DIRETTRICE FERROVIARIA MESSINA – CATANIA – PALERMO NUOVO COLLEGAMENTO PALERMO – CATANIA TRATTA DITTAINO – CATENANUOVA

FV01 - Nota tecnica sovrappasso di stazione

Il presente documento integra il riscontro di cui al documento Rev B_commenti Architettonico_28_11_2023.

APPROFONDIMENTO DI CUI AL PUNTO 9

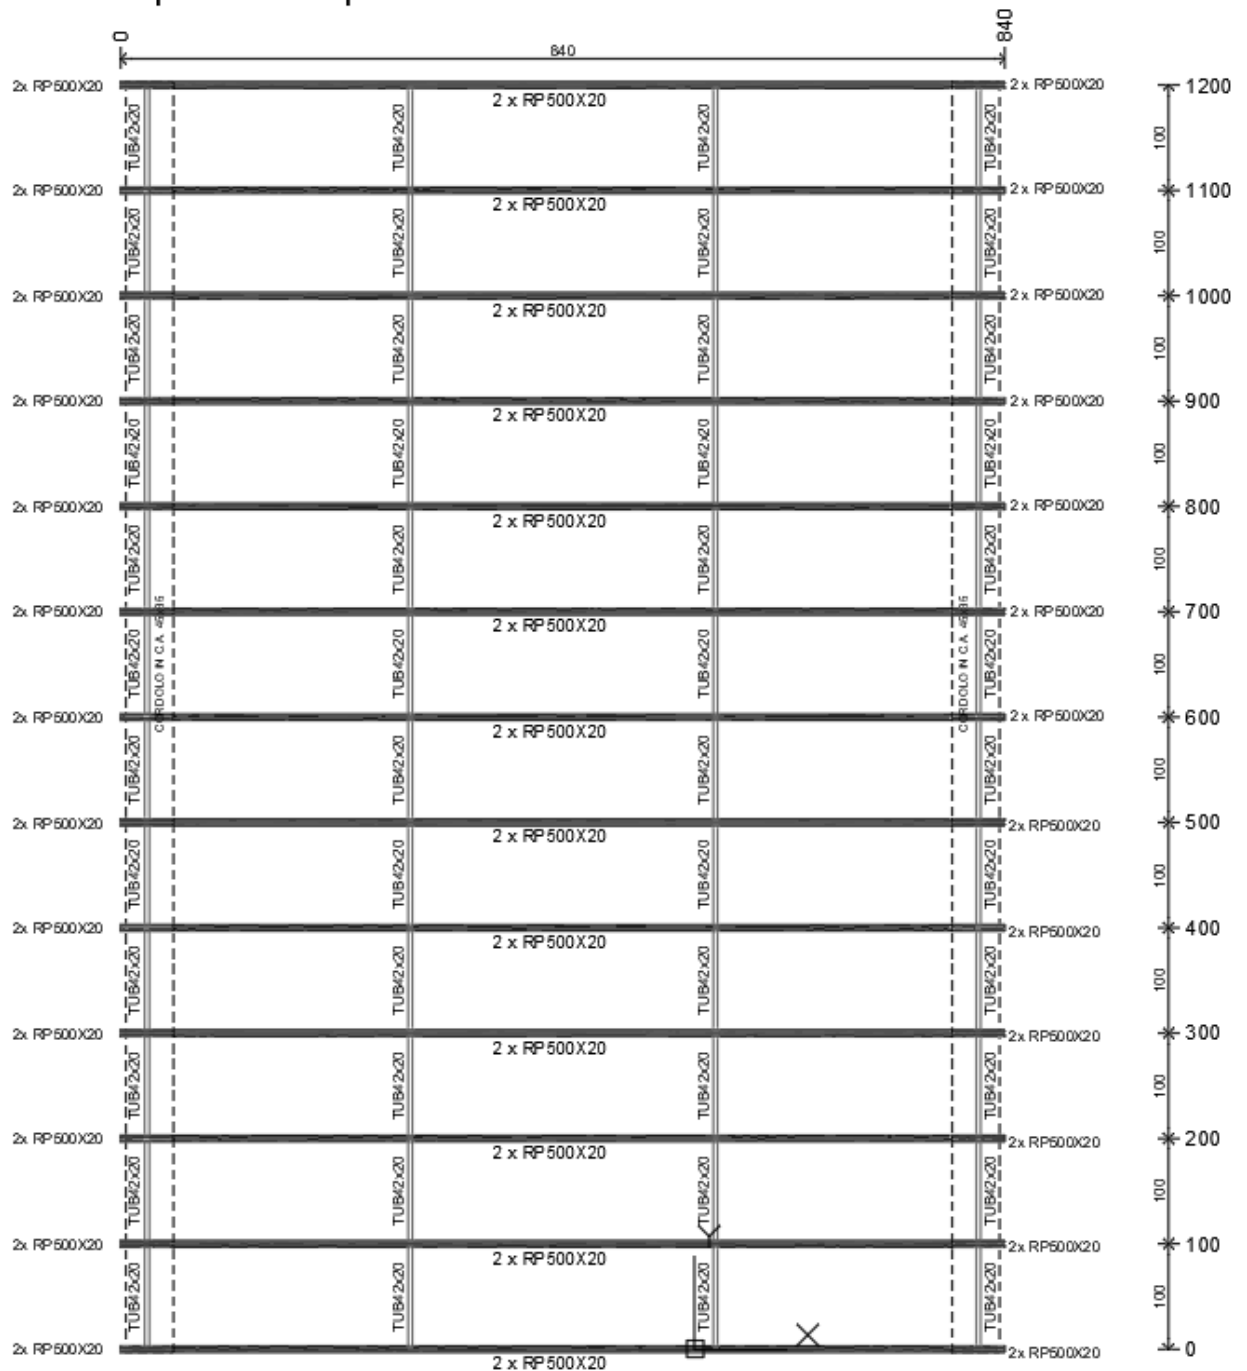
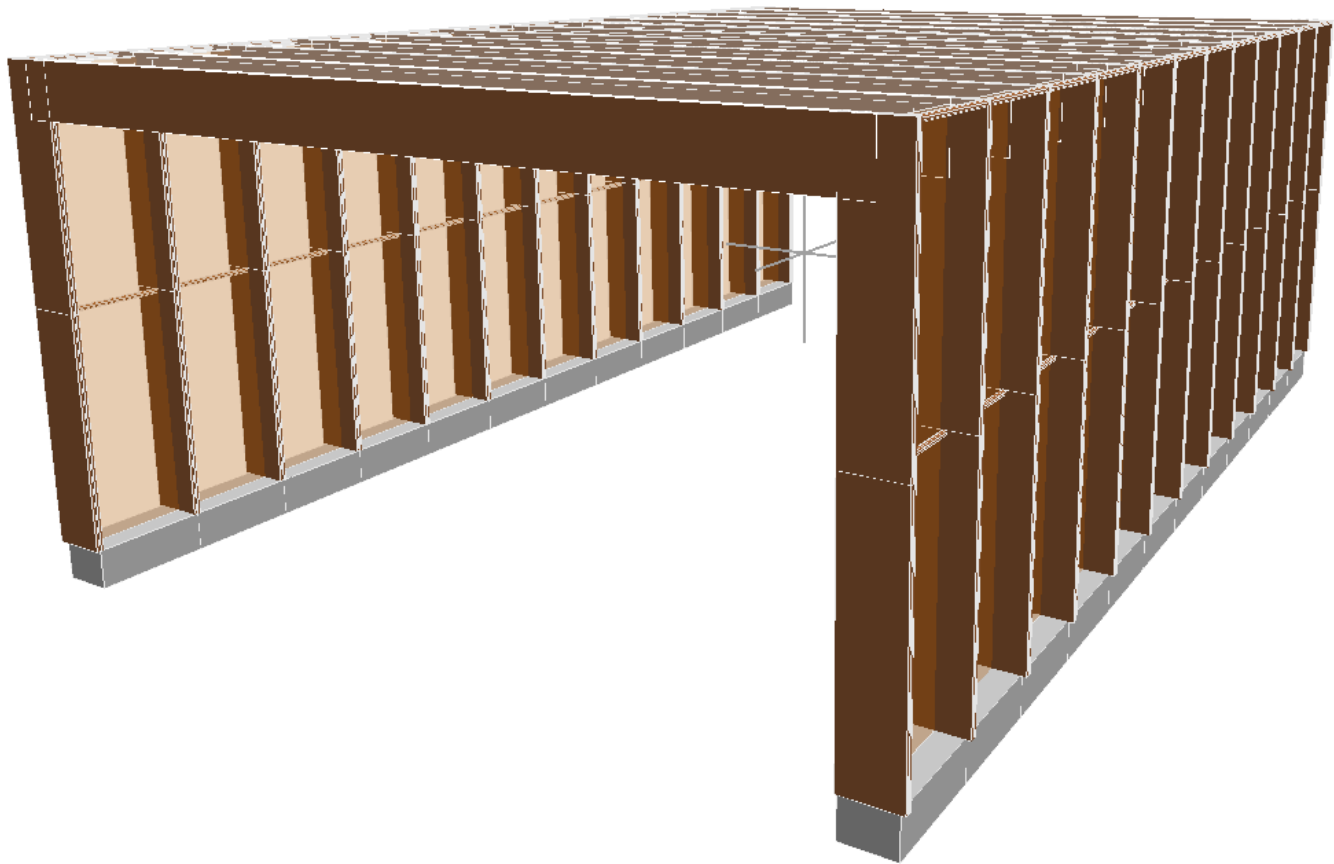
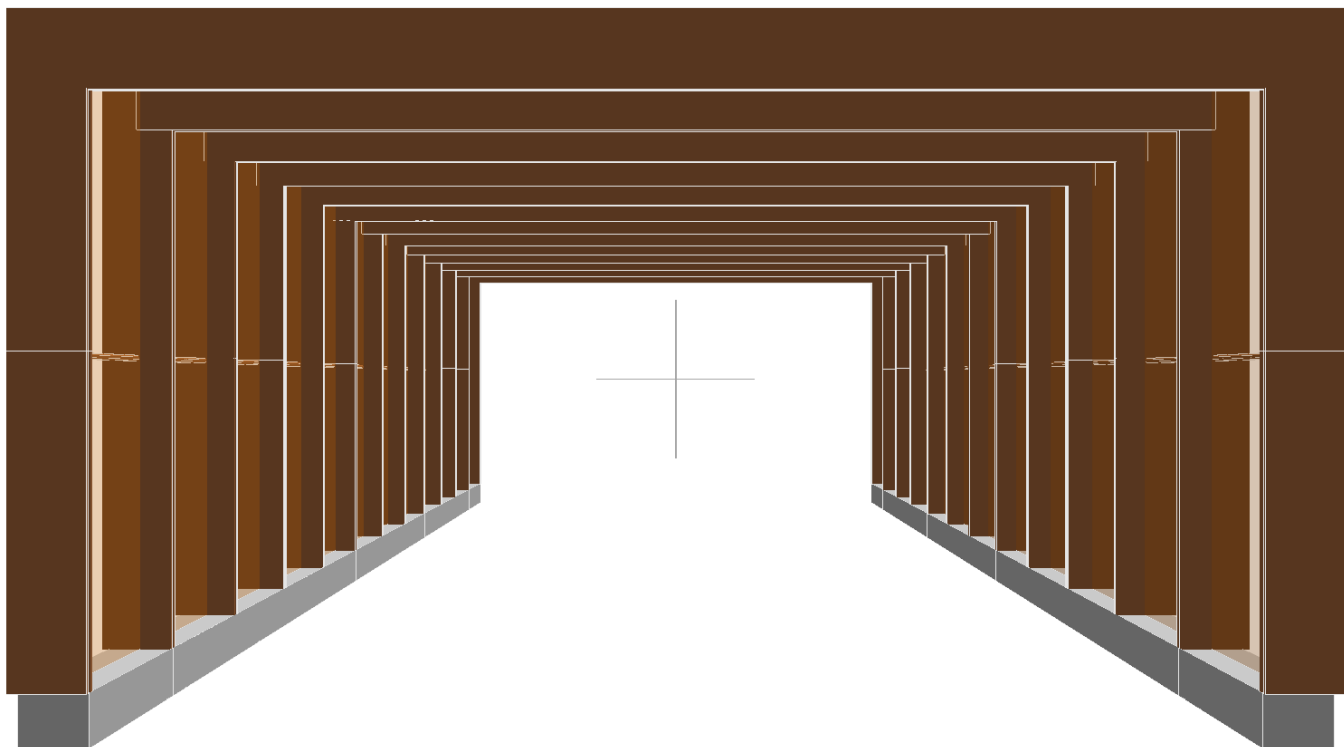
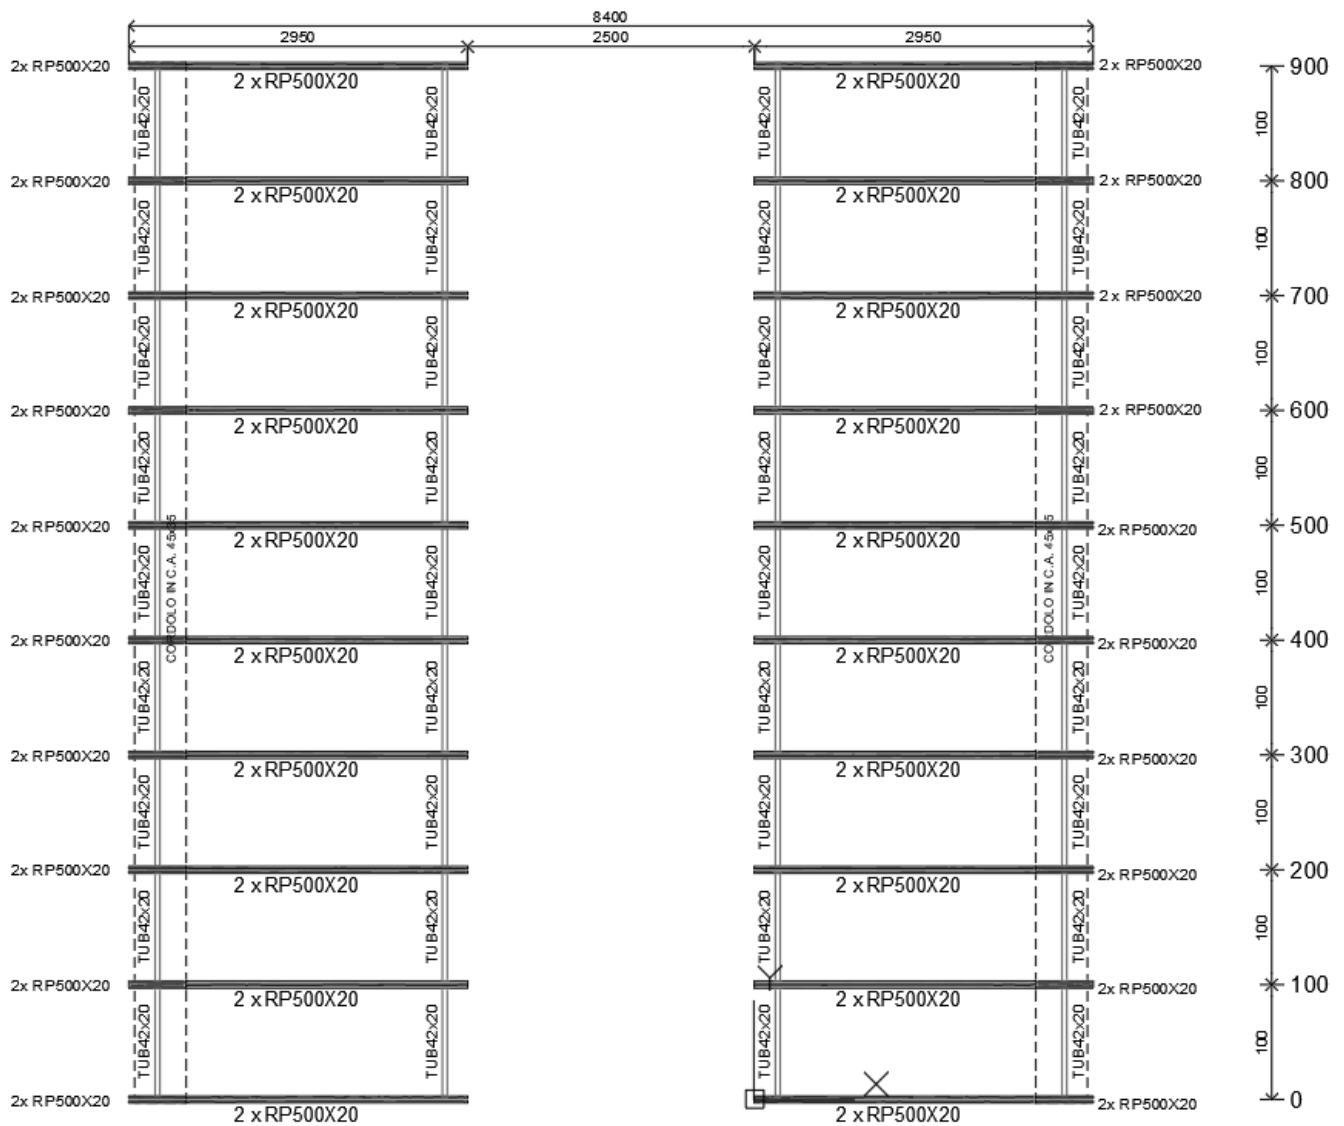
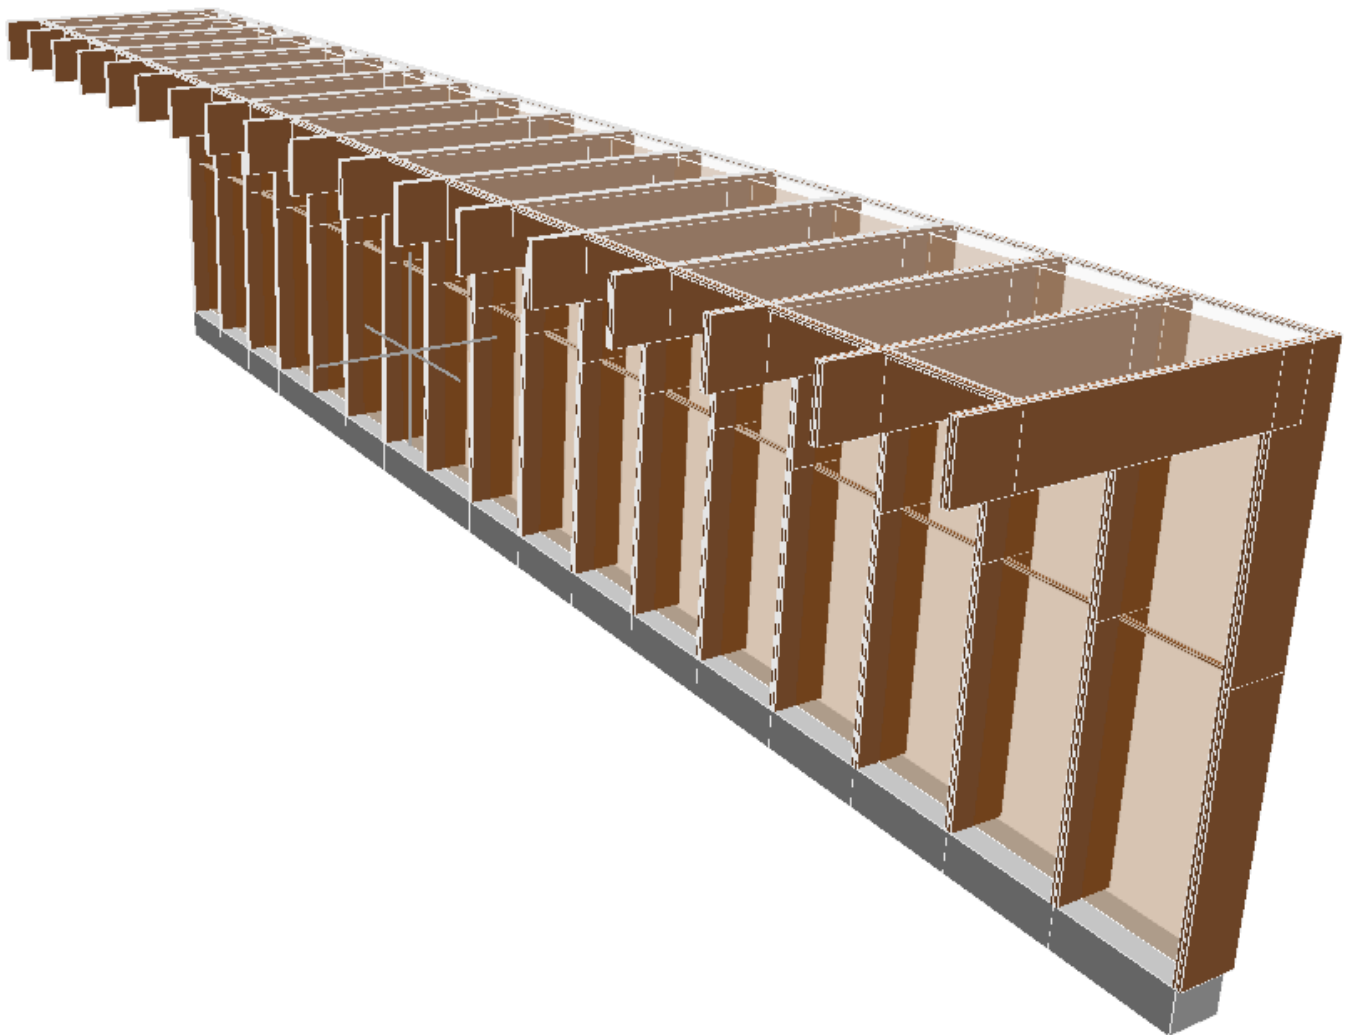
NON CI SONO i disegni di carpenteria dei portali metallici;

Carpenteria Copertura Tratto Centrale

CARPENTERIA COPERTURA SOVRAPPASSO TRATTI LATERALI

10 - ILLUMINAZIONE

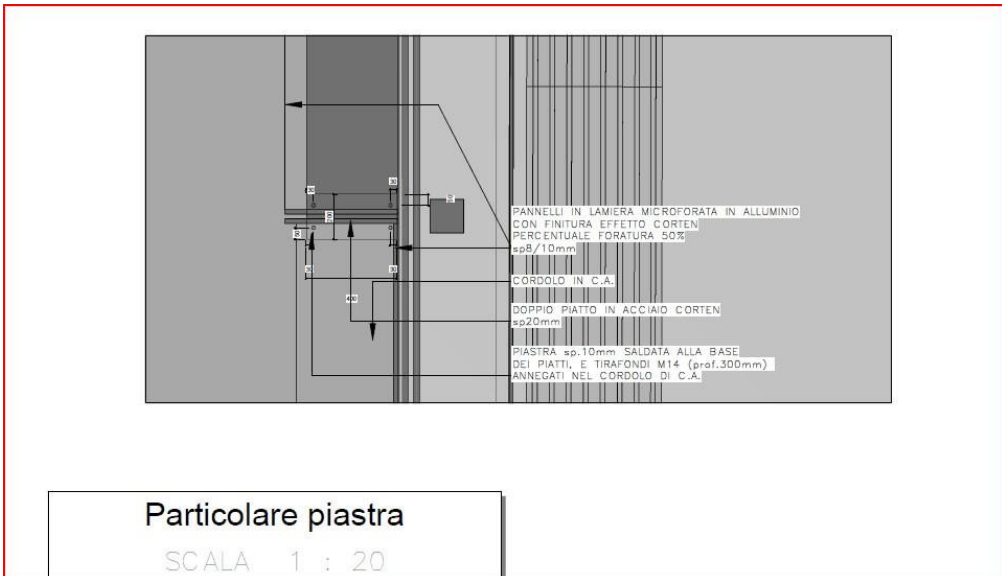
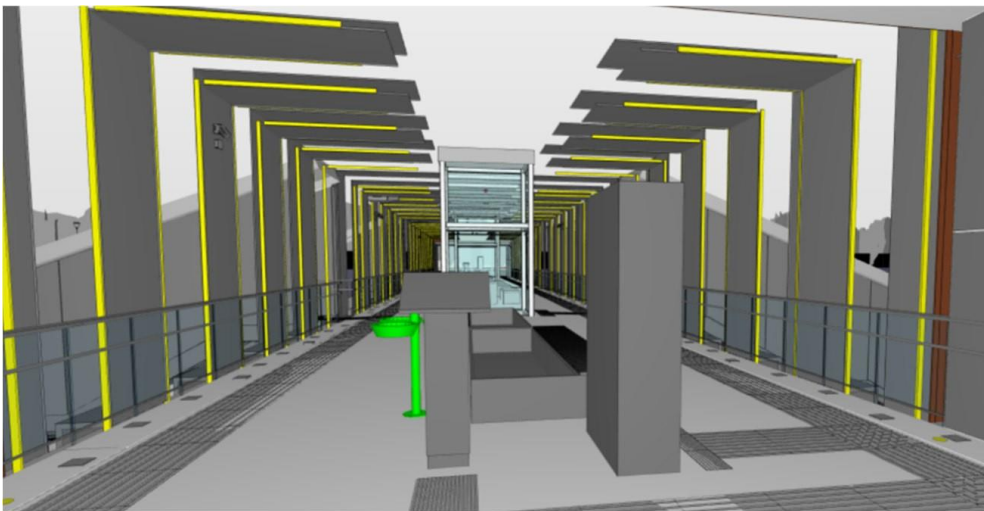
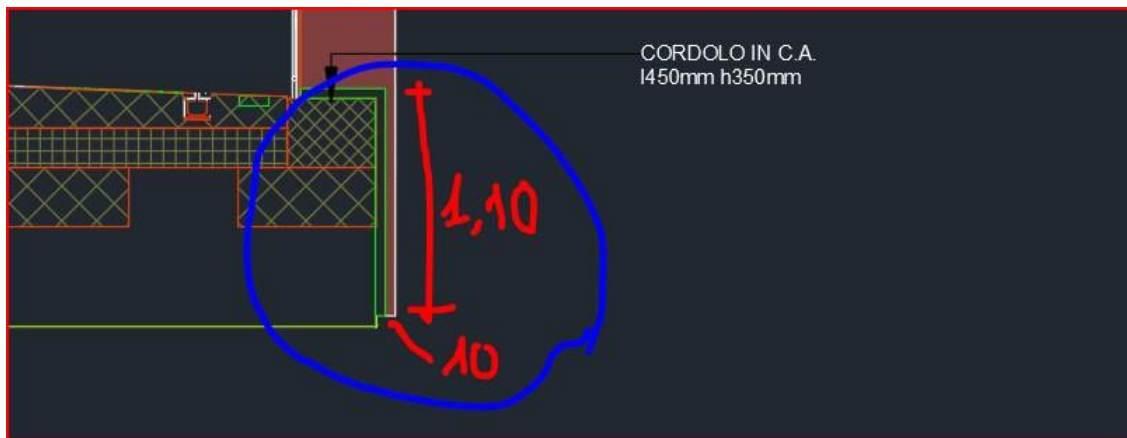
Illuminazione. Il progetto della parte centrale del sovrappasso non è ancora supportato da considerazioni e impiantistiche. Il cordolo continuo a chiusura dell'impalcato rende difficile l'istallazione di canalizzazioni.

Fornire dettagli sull'istallazione delle luci tra le lamine dei portali, dando indicazioni sull'adduzione elettrica.

13 – DISTRIBUZIONE FUNZIONALE E SPAZI DI PASSAGGIO

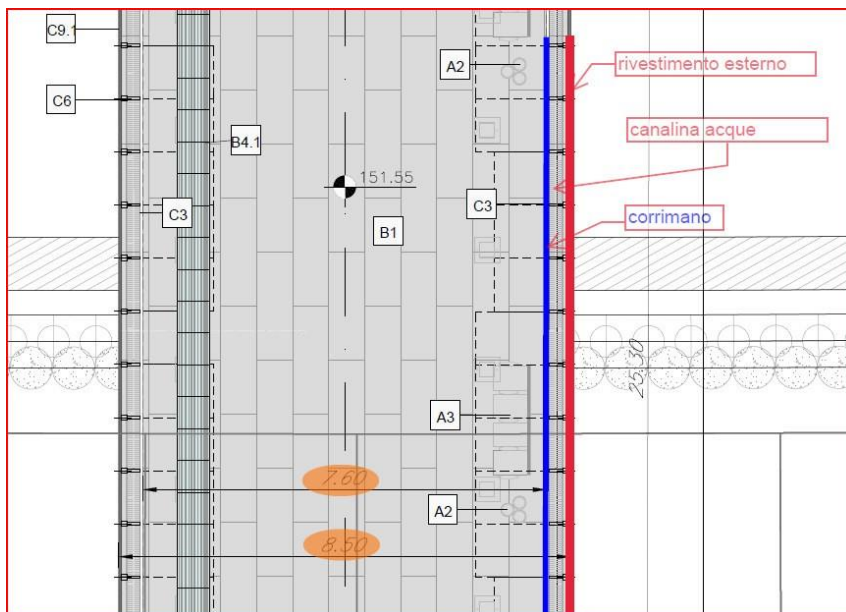
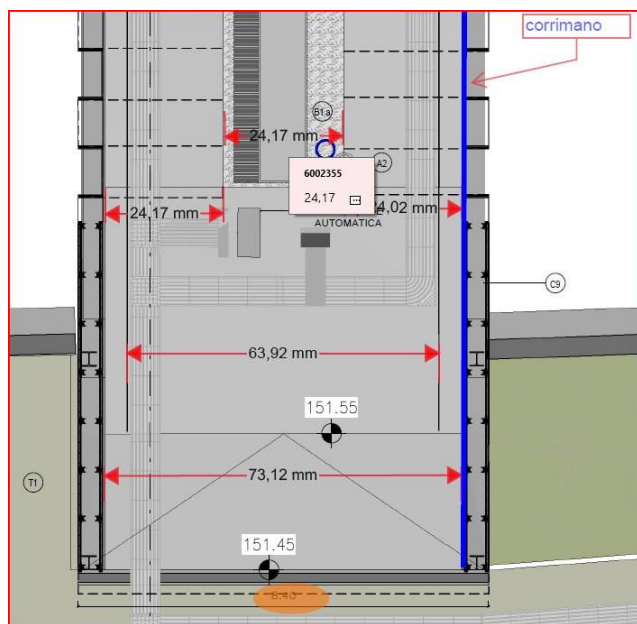
Da valutare gli spazi di passaggio utili. La **distribuzione funzionale** proposta non è corredata da misure e quote per verificare l'effettiva fruizione degli spazi in base ai flussi passeggeri attesi.

Effettuare una verifica della congruità degli spazi di circolazione di progetto con il numero dei viaggiatori ad ora di punta atteso secondo lo studio di traffico.

SI ATTENDE INDICAZIONE SU DOVE RITROVARE I DATI RELATIVI AL TRAFFICO DI PASSEGGERI ED IL RELATIVO STUDIO IN PD PER CONSENTIRCI DI SVILUPPARE IL CONFRONTO RICHIESTO TRA PD E PE.

RISCONTRO AL PUNTO 17

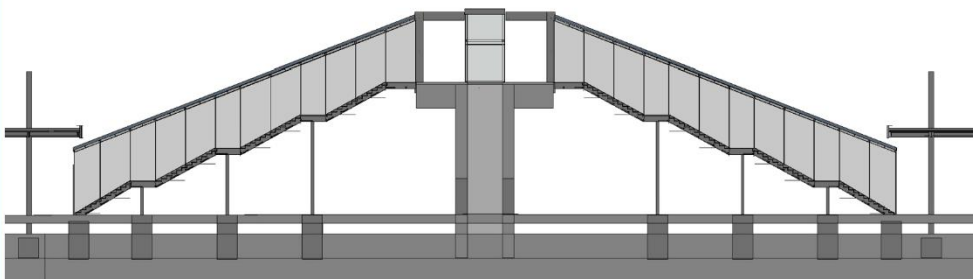
La quota del castelletto dell'ascensore sembra inferiore a quella del PD. Dimostrare la fattibilità.
